MINASドライバ MSD II 新発売のお知らせ (XXシリーズ)

1. 変更理由 UL、CE規格対応のため
(96年10月切生産分より適用予定)
2. 対応機種 MSDシリーズ (30W~750W 但しEXを除くインクリメンタルエンコーダのみ)
3. 対応時期 1996年3月切生産分

4. 変更内容

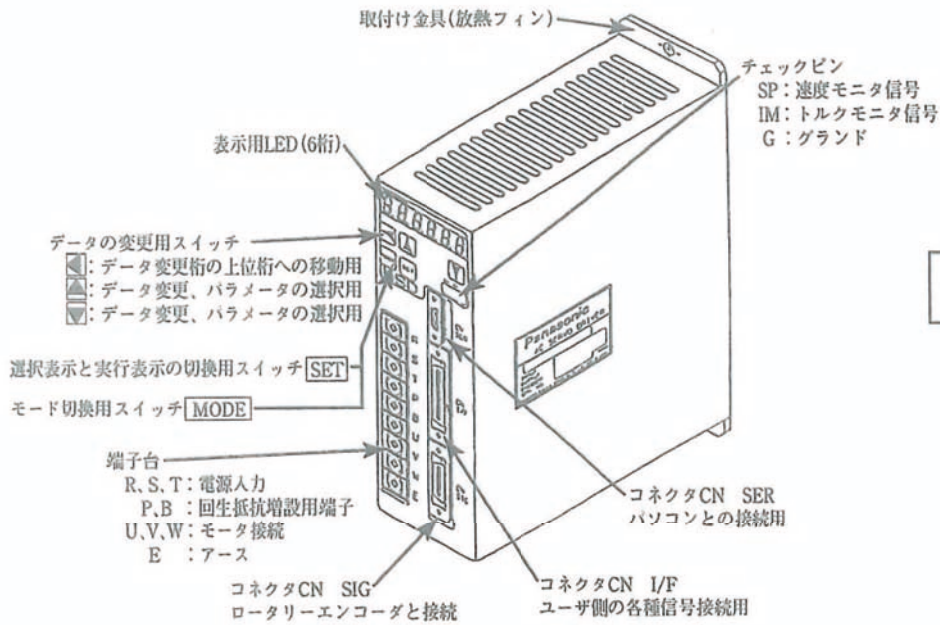
MSD30~750W	1. 機種名 (MSD II)	
	MSD3A1A1XX	MSD021A1XX
	MSD3A3A1XX	MSD023A1XX
	MSD5A1A1XX	MSD041A1XX
	MSD5A3A1XX	MSD043A1XX
	MSD011A1XX	MSD083A1XX
	MSD013A1XX	
2. 端子台 9P ⇒ ① 8P ② 保護カバーで覆いネジ止めとします。 ③ アース端子を放熱フィン上へ移動します。		
3. コネクタの向きを反対とします。
